Objet : Avis projet PLUI CCTDC
Nos réf : 78-2025 JG
Affaire suivie par Mme Martel (Terroir de Caux)
Affaire suivie par M. Gouvazé / Mme Lapierre (SMBV)

Par la présente, pour répondre à l'article L153-17 du code de l'urbanisme, je vous sou mets mes principales observations dans le cadre de votre projet de Plan Local d'Urbanisme Intercommunal de Terroir de Caux. Si vous avez bien pris en compte la plupart de nos remarques émises dans le courrier référencé 62-2023 BL, la lecture attentive des documents amène les remarques suivantes.

Commune d'Avremesnil :

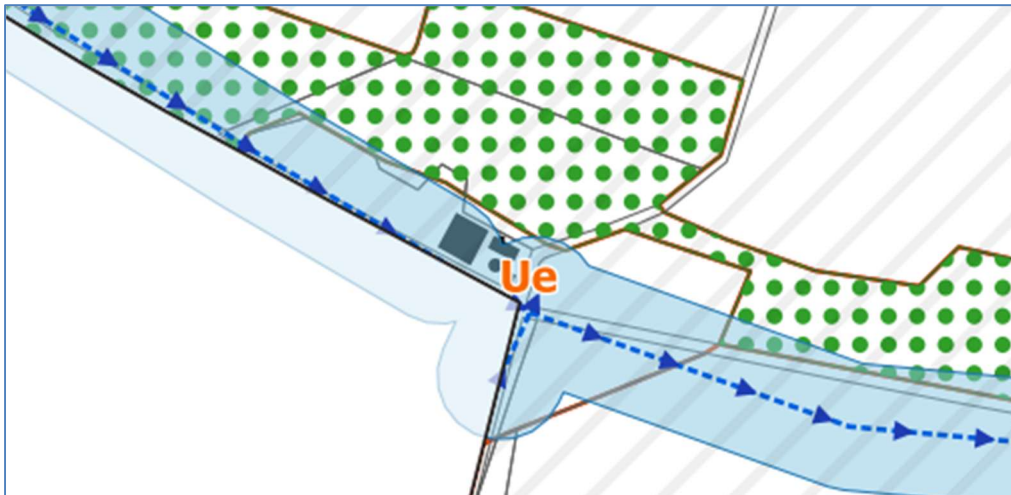
Axe de ruissellement dans le mauvais sens (partiellement)

Commune de Brachy :

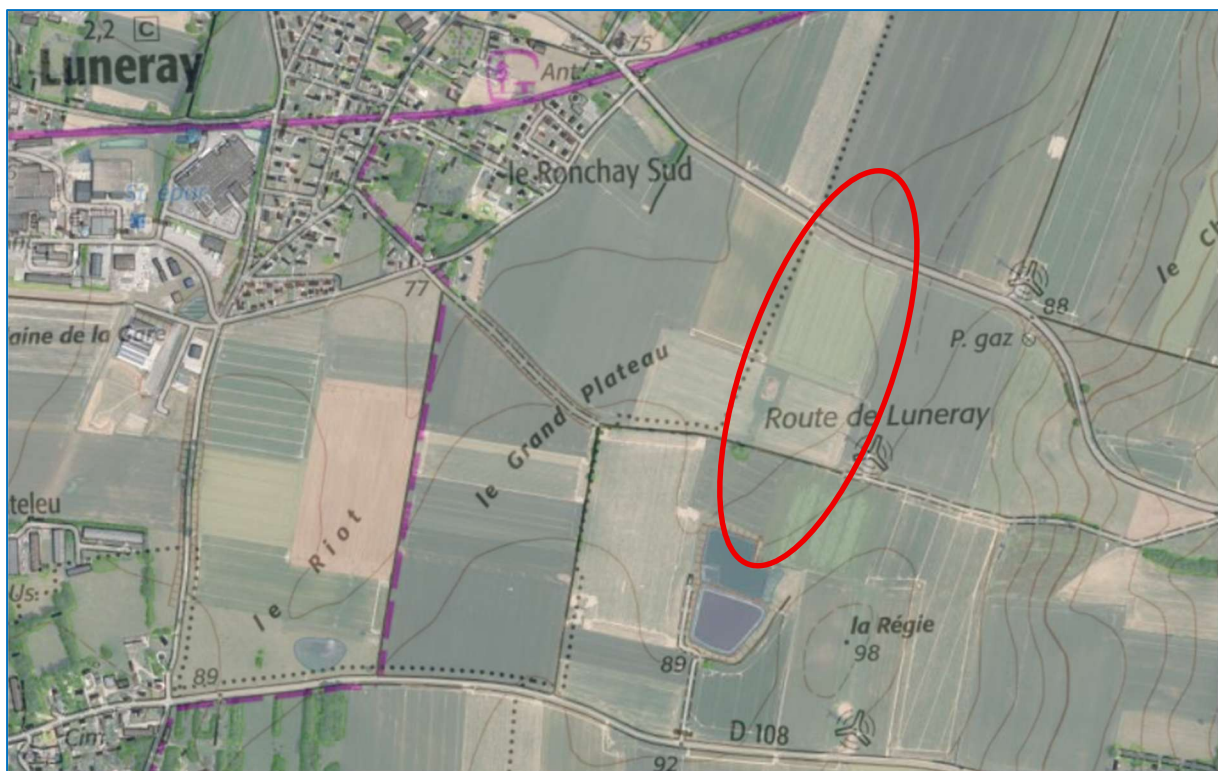
Nouvelles plantations de haies (réalisées en 2024-2025) dans le cadre du renouvellement du parc éolien au sud de la RD4 à prendre en compte (autorisation préfectorale sur ce parc) importante pour la protection de Luneray (amont secteur de la caserne des pompiers)

Commune de Greuville :

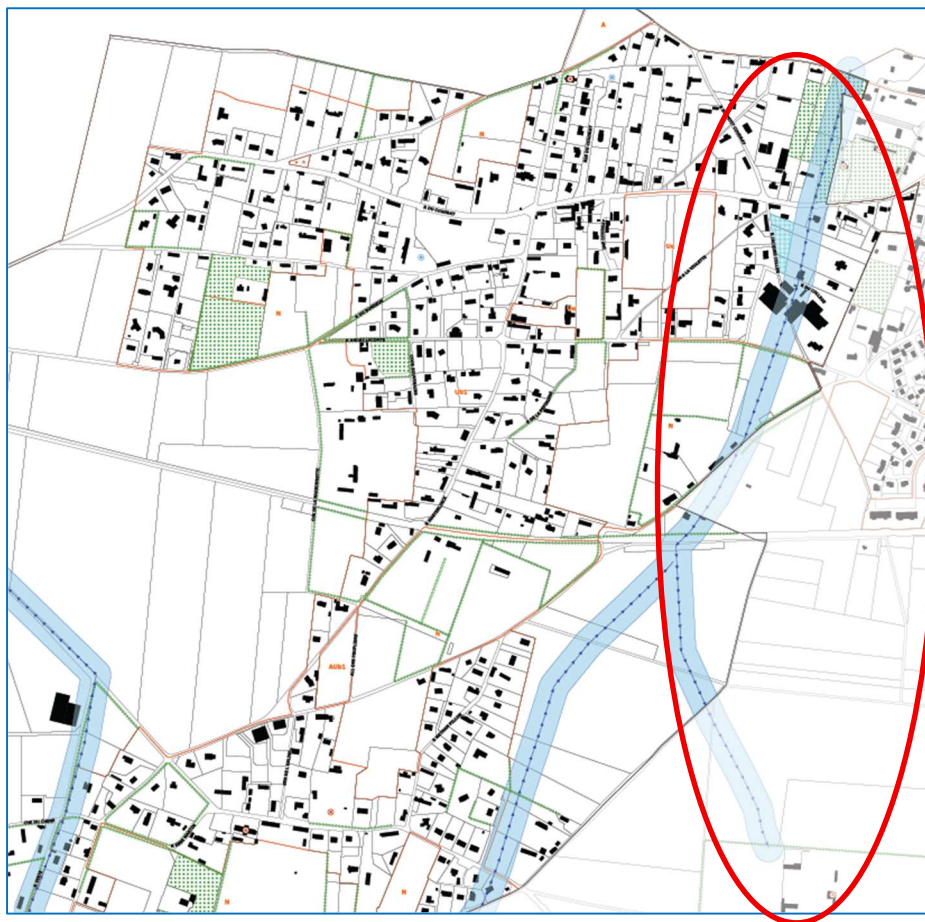
A l'est, rue de la Briquetterie et rue des Forrières sont des axes de ruissellement. (Cf. carte suivante transmise dans le précédent courrier). Par contre l'expansion des ruissellements n'est réelle que à l'intérieur de la zone en rouge pour l'axe considéré.

Commune de Luneray

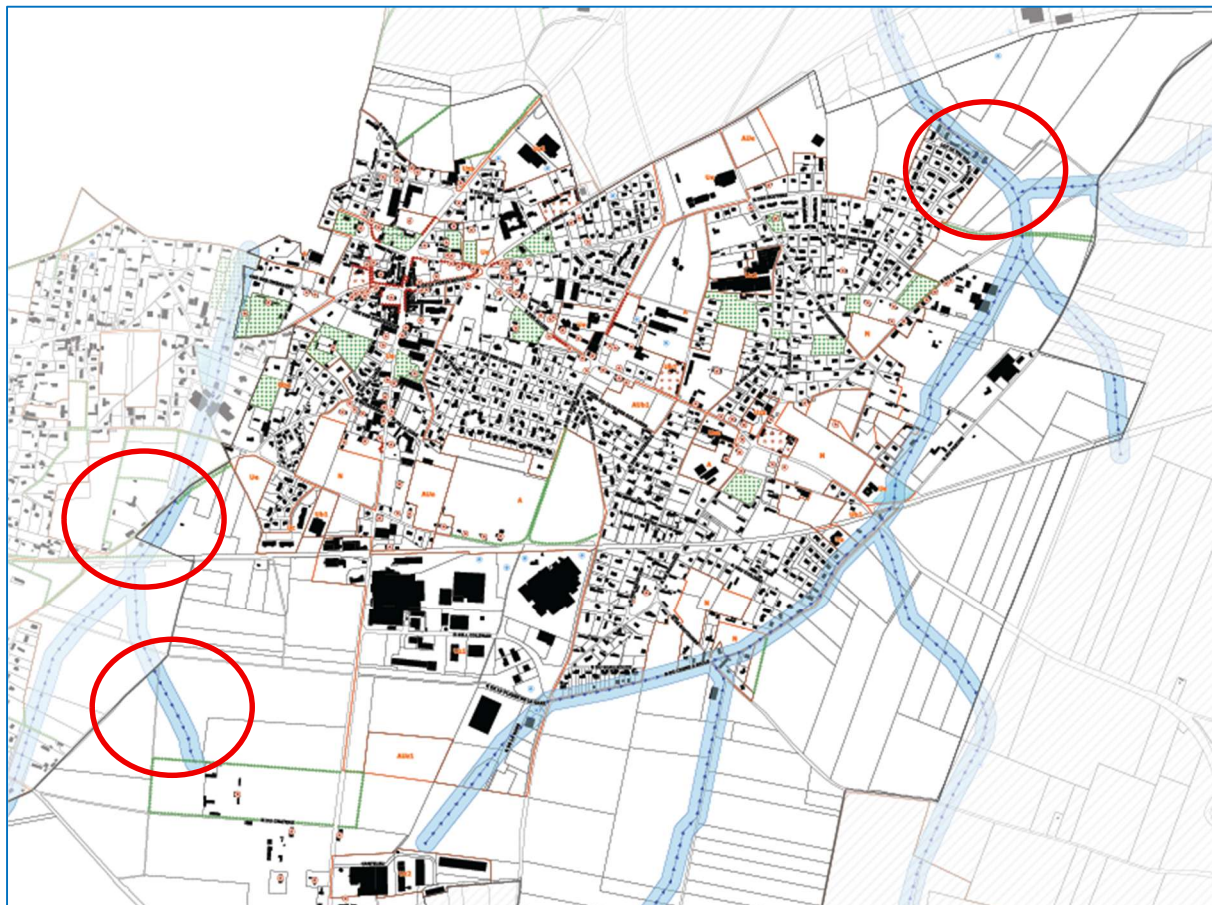
Axes de ruissellement dans le mauvais sens :

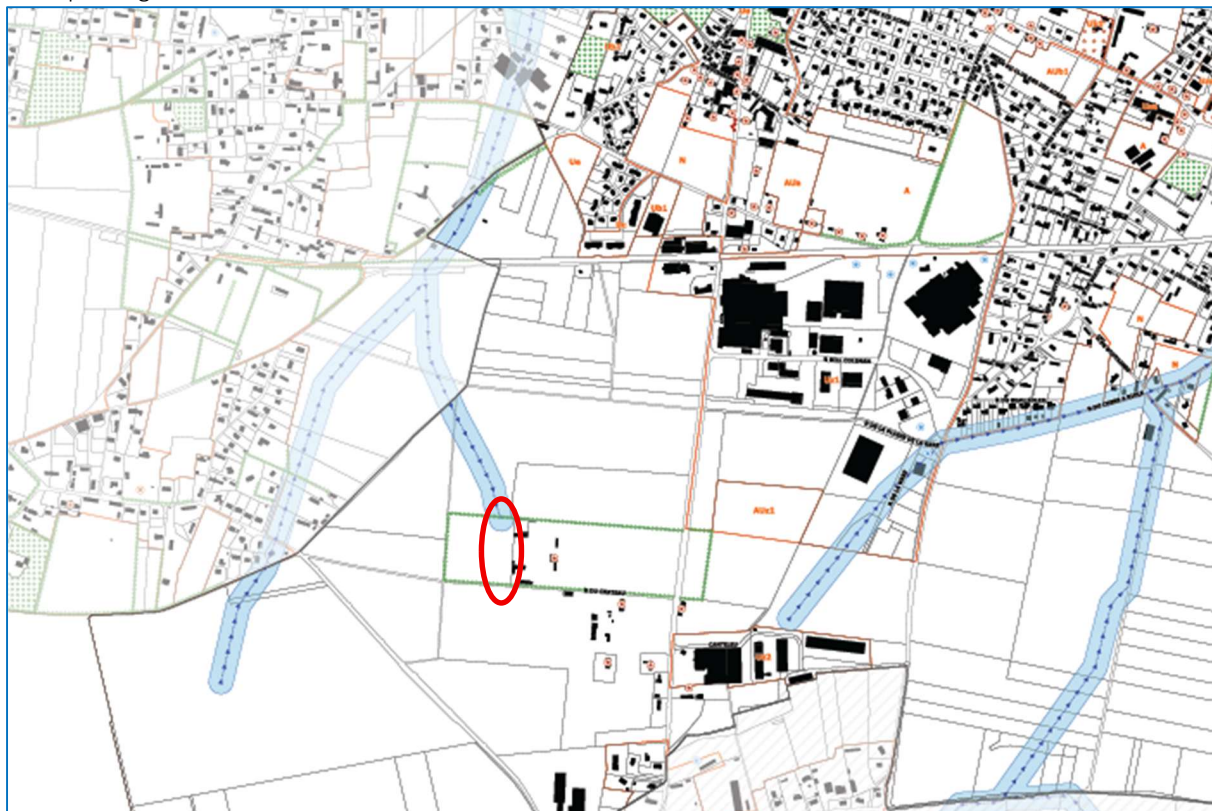
Axe à prolonger :

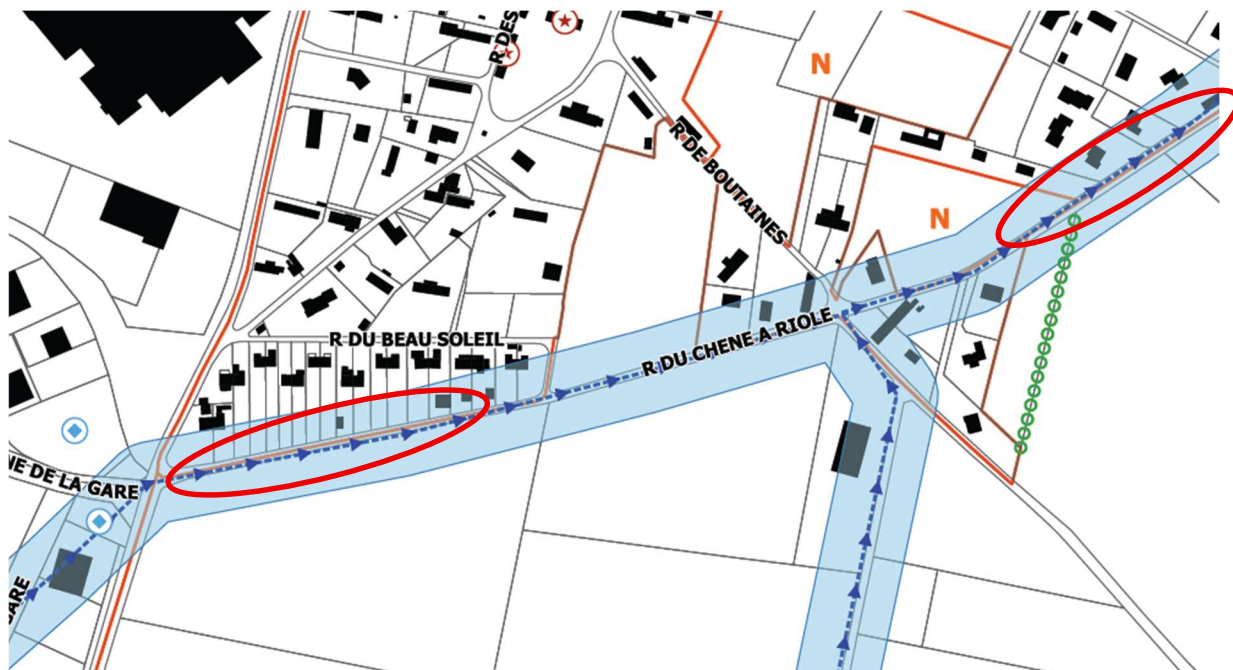
La bande 50 m n'a pas de réalité physique car voirie encaissée (ellipses rouges ci-après) pour partie concernant la rue du Chêne à Riolo

Commune de Sassetot le Malgardié :

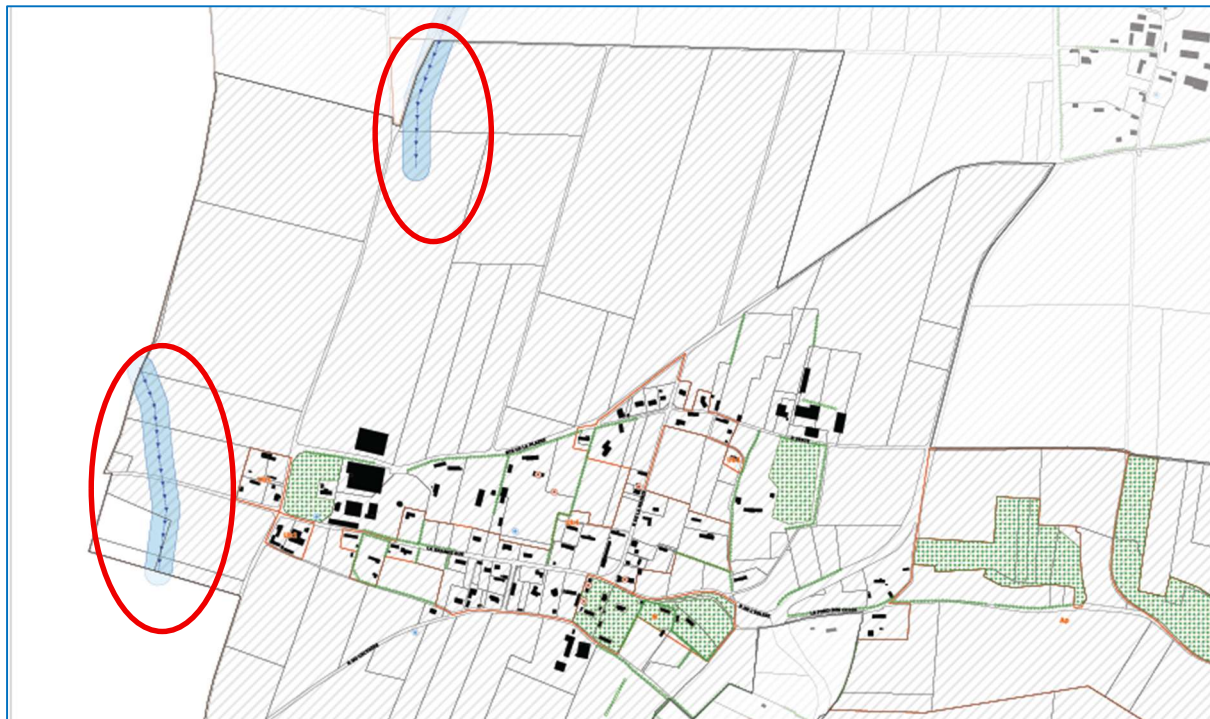
Axe de ruissellement dans le mauvais sens :

Commune de Tocqueville en Caux

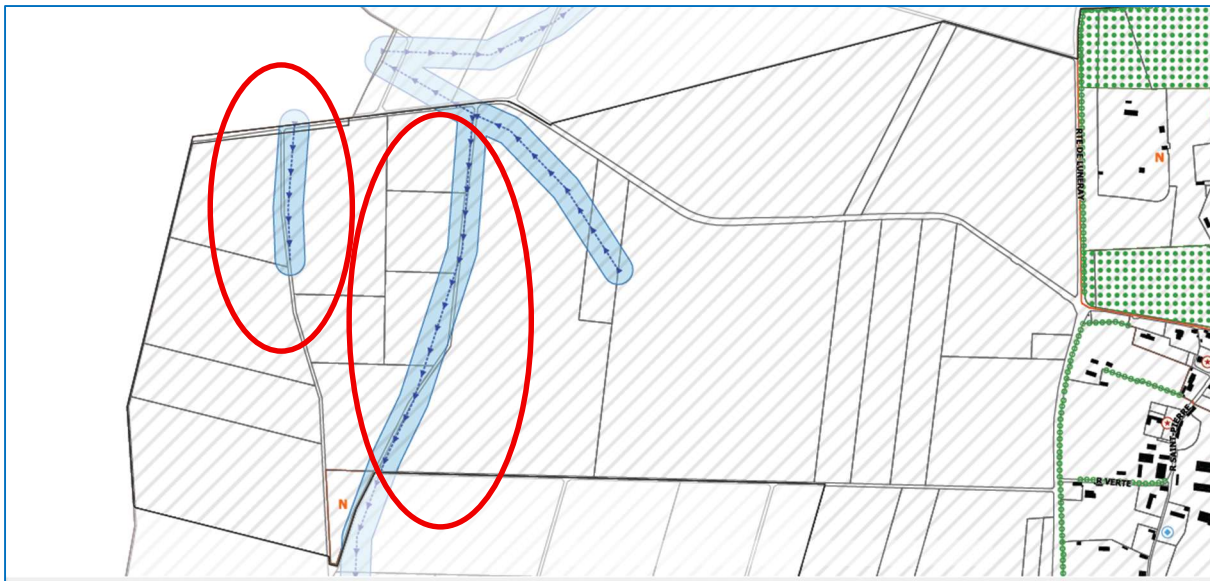
Axe de ruissellement dans le mauvais sens :

Commune de Venestanville :

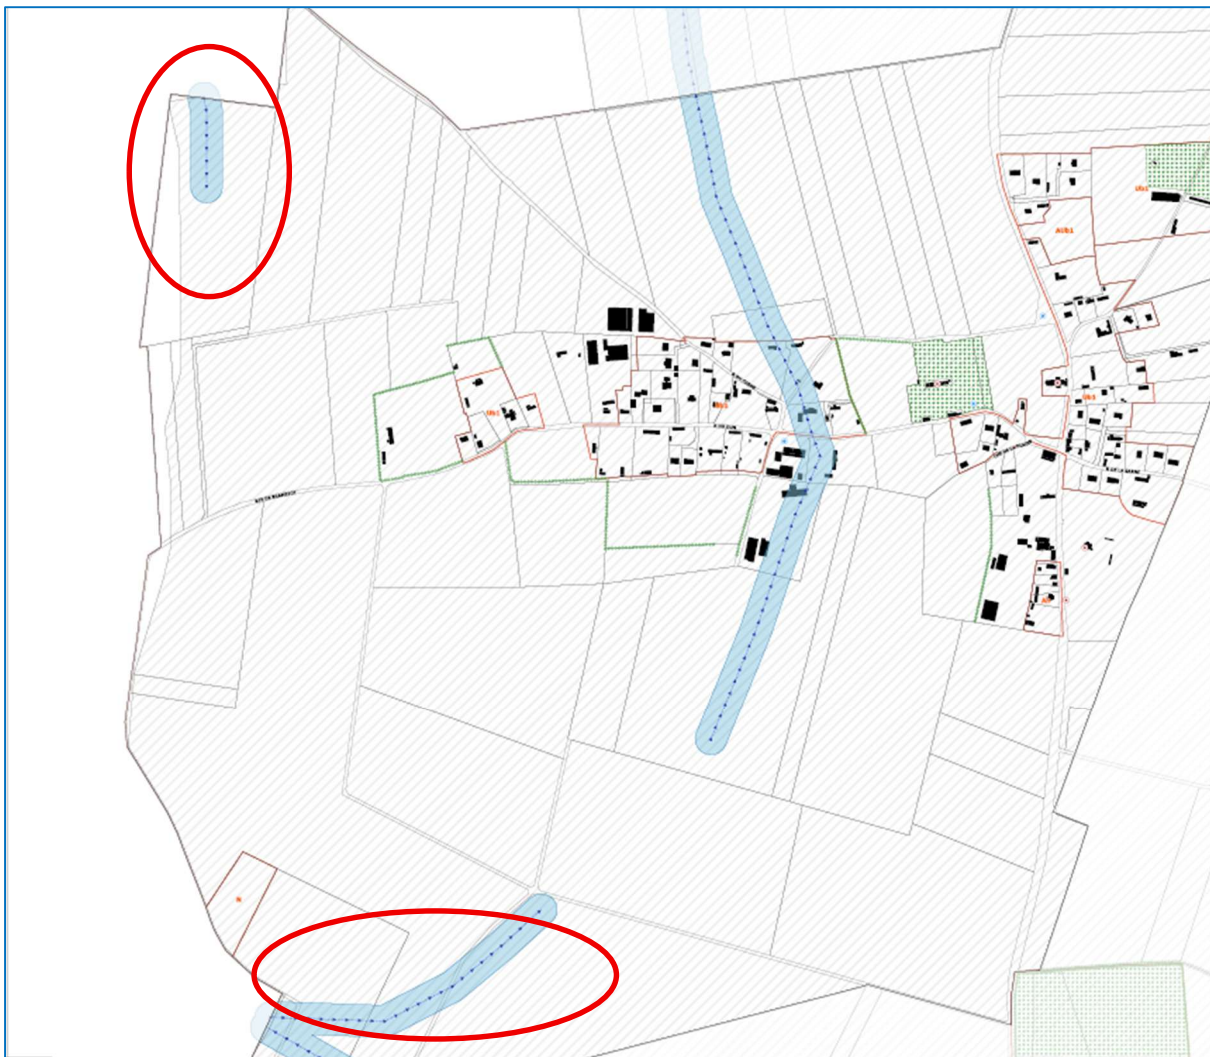
Axe de ruissellement dans le mauvais sens :

Pas de passage d'eau qui traverse le bourg (tête de talweg à exclave localisée sur la figure suivante)
